Formular de evaluare a condițiilor de accesibilitate a clădirilor publice

Echipa de evaluare: SRL SantaRa, Monitor de accesibilitate

Categorii	Indicatori	Date colectate
Localitate, raion:	Chirsova (Comrat)	
Adresa, strada, nr.:	str Lenin 144	
Instituția:	BESV 36/43 Casa de Cultura	
Tipul instituției:	Instituție culturală	
Latitudinea:	46.132711 ,	
Longitudinea:	28.3838675

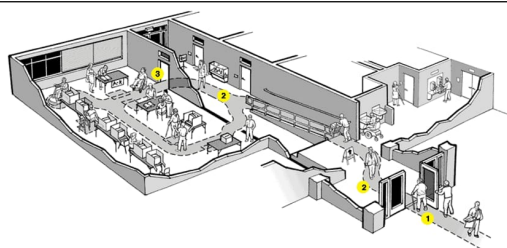
În sală este spațiu de manevră pentru un scaun rulant cu diagonala minimă de 140 cm:

Nu

Fig. V.42a Amenajarea unei cabine WC adaptate - tip A

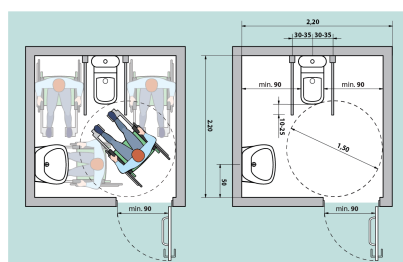
80 cm
Standard: ușa trebuie să fie de minim 90 cm

Prag cu înălțimea: 7 cm
Standard: maxim 2 cm

60 cm
Standard: ușa trebuie să fie de minim 90 cm

120 cm x 100 cm
Standard: minim 160 x 180 cm

Prag cu înălțimea: 3 cm
Standard: maxim 2 cm

Vas wc turcesc

Nu
